- con avviso del 23 maggio 2023, codice procedura MASE-2023-93273 stata avviata la **procedura di valutazione di impatto ambientale (V.I.A.)** di competenza nazionale (artt. 20 e ss. del decreto legislativo n. 152/2006 e s.m.i.) relativa al **progetto di realizzazione di una centrale eolica denominata Orbetello** da parte di **Apollo Wind s.r.l.** (sede in Bolzano, Via della Stazione n. 7) in località varie, Comune di **Orbetello** (GR);

OSSERVAZIONI

Figura 15. PTCP Grosseto: Beni paesaggistici (Tav. ST 5)

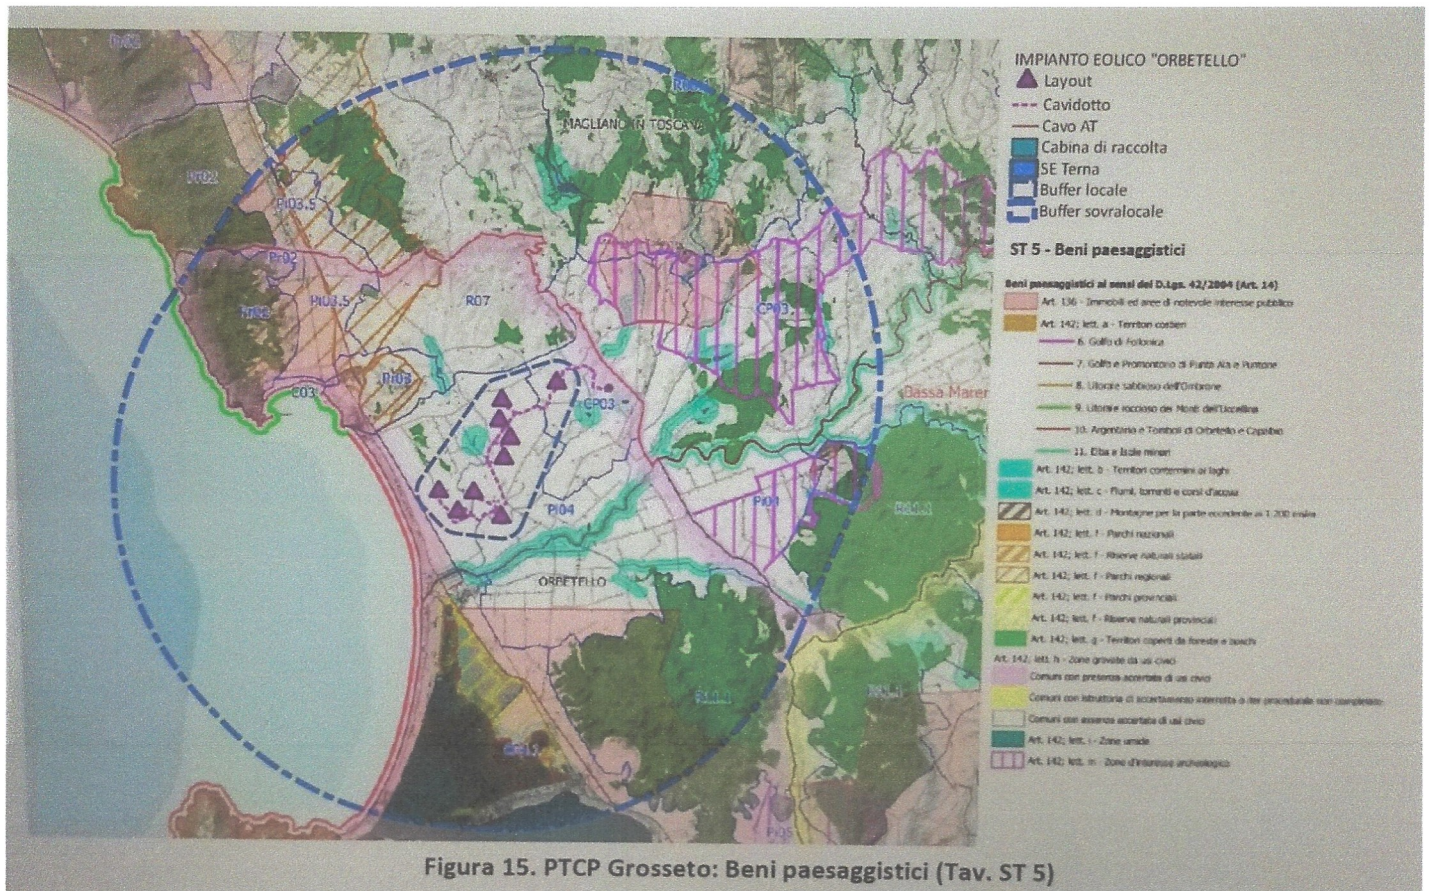
- in proposito, si ricorda che l'art. 6, comma 1°, del decreto-legge n. 50/2022, convertito con modificazioni e integrazioni nella legge n. 91/2022, in relazione all'installazione di impianti di produzione di energia da fonti rinnovabili è stata individuata una "fascia di rispetto ... determinata considerando una distanza dal perimetro di beni sottoposti a tutela di sette chilometri per gli impianti eolici e di un chilometro per gli impianti fotovoltaici". Successivamente, con l'art. 47, comma 1°, del decreto-legge n. 13/2023, convertito con modificazioni e integrazioni nella legge n. 41/2023, la fascia di tutela è stata ridotta a "tre chilometri" per gli impianti eolici e a "cinquecento metri" per gli impianti fotovoltaici.

Detta fascia di rispetto risulta, quindi, nel caso di specie estesa tre chilometri dal limite delle zone tutelate con vincolo culturale (artt. 10 e ss. del decreto legislativo n. 42/2004 e s.m.i.) e/o con vincolo paesaggistico (artt. 136 e ss. e 142 del decreto legislativo n. 42/2004 e s.m.i.). In ogni caso, la visibilità di detti aerogeneratori alti oltre 200 metri sarebbe ben presente in tutta l'area;
